„Modernizace a dostavba ŽST Praha Masarykovo nádraží“

Vysvětlení, změny a doplnění zadávací dokumentace - Dodatek č. 17

Provedení akustického pohledu:

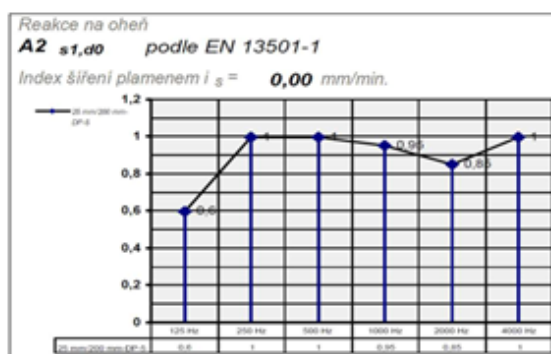
Dle zadavatelem poskytnuté dokumentace ke SO 11-74-01 ŽST Praha Masarykovo nádraží, zastřešení nástupišť jsou součástí dodávky akustické podhledy. Z uvedených specifikací těchto podhledů vyplývá možnost jejich dodávek od jediného dodavatele (specifikace viz níže).

Dle jeho vyjádření jsou vyspecifikované akustické podhledy určeny použití v interiérech, nikoliv v exteriérech. Z tohoto titulu jejich dodavatel nemůže poskytnout požadovanou záruku na jejich aplikaci.

- Reakce na oheň: Bs1, d0 podle ČSN EN 13501-01
- Požární odolnost: pohled - EI30 podle EN 13501-2 (v provedení podle příslušného technického u)
- Zvuková pohltivost: DIN EN ISO 354 $aw = 0,30 + 0,90$ podle DIN EN ISO 11654 $NRC=0,40 + 1,00$ dle ASTM C 423
- Odolnost vlhkosti: standardně do 80%, s úpravou BFA do 90% relativní vzdušné vlhkosti
- Formáty : max. šířka 600/625 mm, max. délka 2400/2500 mm
- Tloušťky : 25 mm
- Barva: dle vzorníku RAL nebo NCS

Žádáme zadavatele o vyjádření k této skutečnosti, neboť pohledů je významné množství.

Jedná se o pohledy, které jsou určeny pro zastřešené venkovní prostory, a které nejsou přímo vystaveny vlivům prostředí, jako je například déšť. Zadavatel požaduje, aby akustický pohled splňoval tyto následující vlastnosti:

- Minimální akustický útlum $aw = 0,9$
- Odolnost vlhkosti: 90%
- Požární odolnost: pohled - EI30
- Reakce na oheň: A2
- Desky budou opatřeny finální povrchovou úpravou v tmavě šedém odstínu

Tzn., že zadavatel neurčuje materiál pohledu či jeho tloušťku. Realizované řešení podléhá odsouhlasení Objednavatelem, projektantem a architektem.
